All-New SM7 트립컴퓨터 장착 안내

르노삼성에서 출시된 All-New SM7의 순정 오디오 디스플레이에 연결되는 케이블 사양이 변경되어 디지파츠의 [New SM3/New SM5/QM5-2010 공용 트립]을 사용하여 장착 하면 일부 차량에서 **뒷좌석 오디오 리모컨이 동작**하지 않습니다. 이를 해결하기 위한 방법을 안내합니다.

뒷좌석 리모트 배선
(All-New SM7 임시 대응용)

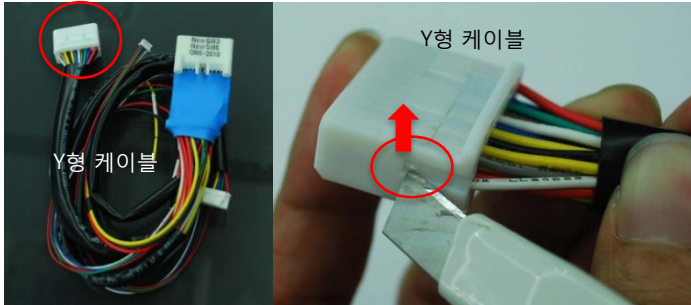
- 해당 차량 : All-New SM7 LE/RE/LE35/RE35 (뒷좌석 오디오 리모컨 적용 차량, SE/SE35 차량은 뒷좌석 오디오 리모컨이 없음)
- 장착 방법 : [New SM3/New SM5/QM5-2010 공용 트립]에 포함된 Y형 병렬 연결 케이블(Y형 케이블)에 별도로 공급하는 뒷좌석 리모트 배선을 추가로 연결해 줘야 합니다.

- 1 Y형 케이블 중 순정 오디오 디스플레이에 체결되는 커넥터의 양 옆 표시 부분을 커터칼을 이용하여 화살표 방향으로 아래 부분에서 위로 밀어 올립니다.

- 2 별도로 공급 받은 뒷좌석 리모트 배선을 적색과 청색선 사이 비어 있는 곳에 끼웁니다. (핀 방향 주의)

- 3 Y형 케이블에 연결한 뒷좌석 리모트 배선의 탈피된 부분을 순정 오디오 디스플레이 하네스에서 같은 위치 선(황색)과 피복을 벗겨 연결합니다. (선을 절대 자르지 말고 연결하십시오.)
